PARECER 05/2016 PAAF 0024.15.012484-0

1. **Objeto:** Pizzaria Monalisa.

5. **Objetivo:** Verificação de intervenção em imóvel histórico de interesse de preservação cultural.

Figuras 02 e 03 – Á esquerda, fachada frontal do imóvel. À direita, perspectiva eletrônica com a intervenção proposta. Fonte Laudo do estado de conservação do imóvel, 2015 e Procedimento de Apoio.

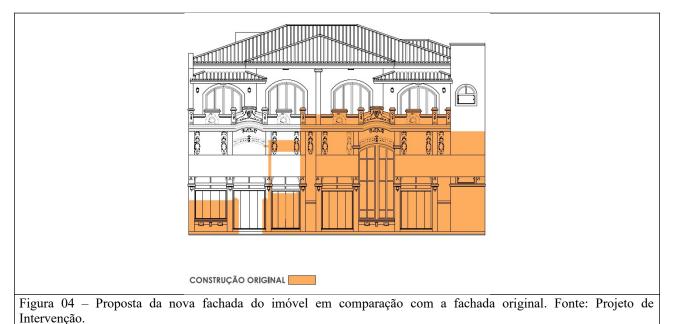
A tipologia original da edificação é característica do estilo eclético: implantada sobre porão alteado, planta em "L", com jardim lateral através do qual se acessa o alpendre que dá acesso ao interior do imóvel. Verificou-se que o projeto proposto altera completamente esta tipologia uma vez que o alpendre lateral deixa de existir, assim como a tipologia em "L", tendo em vista a previsão da construção de volume até o alinhamento da via, a demolição do alpendre lateral, o rebaixamento do piso térreo e a alteração dos vãos hoje existentes.

A proposta também altera a volumetria existente, hoje recortada em pavimento térreo, para dois pavimentos, sendo o segundo recuado.

As pinturas artísticas existentes são desconsideradas no projeto apresentado.

Em análise à documentação encaminhada, verificou-se que a proposta descaracteriza, por completo, a edificação original. Há alteração da tipologia e volumetria, as pinturas ornamentais existentes no alpendre são desconsideradas na proposta e há alteração dos vãos e esquadrias originais.

A complementação feita no volume frontal cria um elemento que nunca existiu, falseando a edificação original, podendo confundir o observador na interpretação e distinção do que é novo ou antigo.

- Preservar a tipologia em "L", com jardim lateral, alpendre e implantação sobre porão alteado.
- Manter os vãos e esquadrias originais da fachada frontal. Poderão ser instalados vidros temperados como vitrines, desde que sejam mantidas as folhas originais das esquadrias nos trechos internos.

- Manutenção da platibanda frontal,
- Não permitir a instalação de toldos na fachada frontal evitando obstrução dos vãos e da visibilidade dos elementos decorativos existentes na fachada.

- Preservar as pinturas artísticas existentes no alpendre.
- Novo volume poderá ser construído no terreno existente nos fundos da edificação ou sobre a mesma, desde que seja preservada a platibanda frontal e que seja respeitado o afastamento de, no mínimo, 3 metros em relação à fachada original.
